PROVINCIA DI VICENZA

PARERE

Oggetto: DOMANDA DI VERIFICA AI SENSI DEL'ART. 20 DEL D.LGS. 152/2006 E S.M. E I.

PROPONENTE: Carrozzeria Lessio srl
SEDE LEGALE: Via Bassanese, 126, Romano d'Ezzelino (VI)
SEDE INTERVENTO: Via Bassanese, 126, Romano d'Ezzelino (VI)
TIPOLOGIA ATTIVITÀ: Impianto di "camiondemolizione" finalizzato al recupero ad uso proprio, di pezzi di ricambio di veicoli industriali fuori uso.
MOTIVAZIONE V.I.A.: Impianto di smaltimento e recupero di rifiuti pericolosi, di cui all'allegato IV della Parte II del D. Lgs. 152/2006
COMUNI INTERESSATI: Romano d'Ezzelino e Cassola (VI)
DATA DOMANDA: 08/04/2013
DATA PUBBLICAZIONE: 19/04/2013

Localizzazione dell'intervento

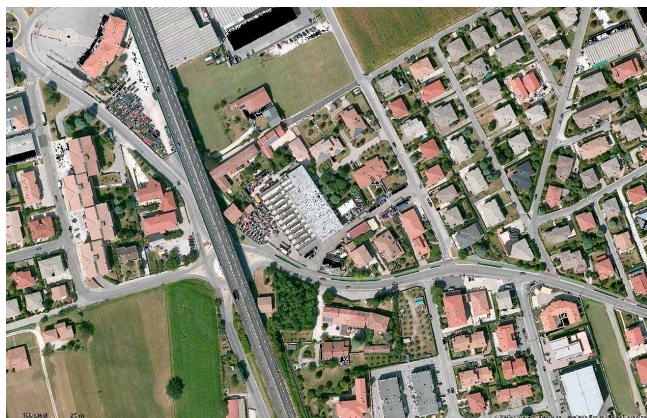
La Carrozzeria LESSIO si trova in una zona contigua al confine comunale sud del Comune di Romano d'Ezzelino, che segue la direttrice di Via Bassanese, in prossimità della sopraelevata S.S. 47 ed è raggiungibile dallo svincolo di Romano Sud sito a 400 m a sud dell'area.

L'area della Carrozzeria LESSIO s.r.l. ricade prevalentemente in zona D/1.1 di completamento per insediamenti produttivi artigianali ed industriali, parte in zona D/2 per insediamenti commerciali e parte residuale in zona C1-2 per insediamenti residenziali.

L'area non è soggetta ad alcun tipo di vincolo, è costeggiata dalla Roggia Cornara, che scorre tombinata sotto la pista ciclabile lungo il confine ovest, già utilizzata per il recapito delle acque meteoriche dei pluviali dei fabbricati e di quelle scolanti dal piazzale impermeabilizzato.

L'area, che si estende su una superficie complessivamente pari a circa 6'600 mq, è recintata e dispone di due accessi da Via Bassanese e di un ulteriore accesso di servizio da Via Oslavia.

L'impianto di "camiondemolizione" sarà ricavato in una porzione del capannone di proprietà agibile attualmente adibito ad attività di carrozzeria e in una porzione di area di pertinenza esterna, ricadente in zona D/1.1 artigianale-industriale.

SCHEMA A BLOCCHI DELL'ATTIVITA' DI "CAMIONDEMOLIZIONE"

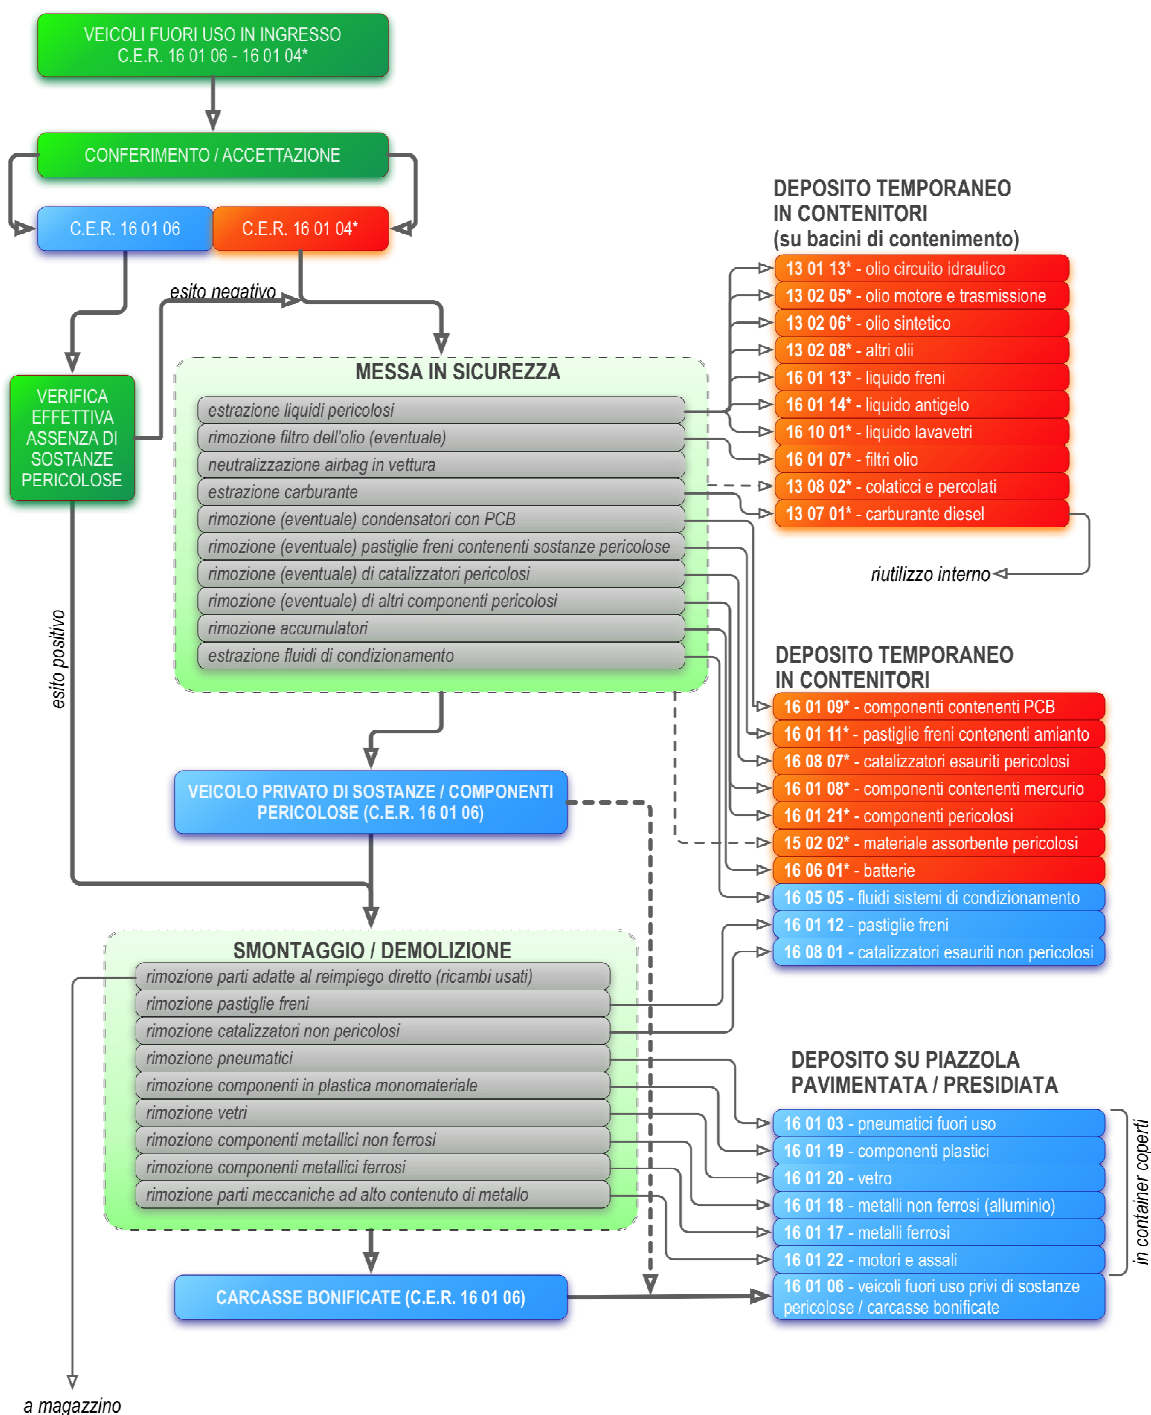
Area A: il settore di conferimento dei veicoli fuori uso è identificato nell'area tettociata prospiciente il capannone esistente, dove i veicoli da demolire si sottopongono alle procedure di accettazione, prima delle operazioni di messa in sicurezza; nell'area di conferimento può sostare provvisoriamente un unico veicolo.

Area B: il settore di messa in sicurezza e smontaggio del veicolo fuori uso sarà ricavato in una porzione del capannone di circa 190 mq, ove avverrà lo smontaggio delle parti di carrozzeria e dei pezzi meccanici e comprende anche le aree di deposito temporaneo dei rifiuti (pericolosi e alcuni non pericolosi) prodotti dalle operazioni medesime (aree C - D); nell'area di messa in sicurezza / smontaggio verrà "trattato" un veicolo per volta, su superficie pavimentata con massetto di cemento armato lisciato al quarzo per usi industriali, presidiata da una canale grigliata collegata ad un contenitore di raccolta a tenuta di eventuali colaticci/percolati.

Area C1/C2: i settori dove avviene lo stoccaggio dei rifiuti pericolosi (prodotti), nell'area interna delimitata da un cordolo di compartimentazione; i rifiuti pericolosi verranno stoccati in modo differenziato, in relazione alla loro tipologia e alle caratteristiche di pericolo, in appositi contenitori a tenuta stagna presidiati da bacini di contenimento..

Area D1/D2: i settori dove avviene lo stoccaggio dei rifiuti non pericolosi (prodotti), anch'esso nell'area interna, delimitata dal cordolo di compartimentazione; i rifiuti non pericolosi, in particolare catalizzatori esauriti, pastiglie freni non contenenti amianto e gas condizionatori, verranno stoccati in modo differenziato in relazione alla loro tipologia e alle loro caratteristiche, in appositi contenitori.

Area E: ove avviene il deposito dei veicoli messi in sicurezza (C.E.R. 16 01 06) e di alcuni rifiuti (voluminosi) non pericolosi prodotti dalle operazioni di smontaggio/demolizione; viene previsto in una piazzola esterna ed i rifiuti non pericolosi saranno stoccati in container metallici dotati di copertura e divisi per codici C.E.R., contraddistinti da apposita cartellonistica.

La piazzola di stoccaggio sarà idraulicamente compartimentata e presidiata da una canaletta grigliata di captazione delle acque meteoriche insistenti, che verranno raccolte e trattate prima del loro convogliamento all'impianto di depurazione esistente, che tratta tutte le acque meteoriche scolanti dalle aree impermeabilizzate esterne dell'azienda.

Considerata l'adozione di criteri e procedure ricavate, per analogia, dalla specifica normativa prevista per l'autodemolizione, si ritiene che il progetto sia adeguatamente strutturato; l'adozione delle specifiche prescrizioni avverrà peraltro nella fase dell'approvazione del progetto.
